# REMÈDE CONTRE LES BRUITS PROVENANT DU SYSTÈME D'ENTRAÎNEMENT DES ACCESSOIRES PÉRIPHÉRIQUES

INFORMATION TECHNIQUE N° 1108

Astra H, Signum, Vectra C, Zafira B

Z18XER

**Photo 1:** Remplacement de la poulie rigide par une poulie à roue libre d'alternateur

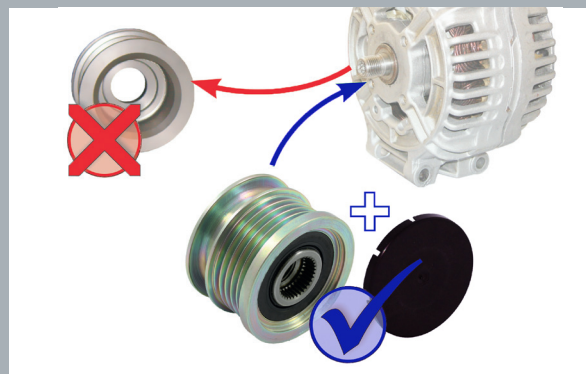
Le mouvement fortement dynamique de la courroie poly V peut engendrer d'importants bruits dans les véhicules mentionnés ci-dessus équipés d'un arbre d'alternateur avec poulie rigide.

recommande de remplacer la poulie rigide par la poulie à roue libre d'alternateur réf. 55379 sur les véhicules concernés. **Attention:** Suivre impérativement les instructions de montage!

Pour remédier à ce problème technique, RUVILLE propose une poulie à roue libre d'alternateur pour ces véhicules : en permettant de diminuer les charges dynamiques au sein du système d'entraînement des accessoires périphériques, cette poulie empêche la formation de bruits.
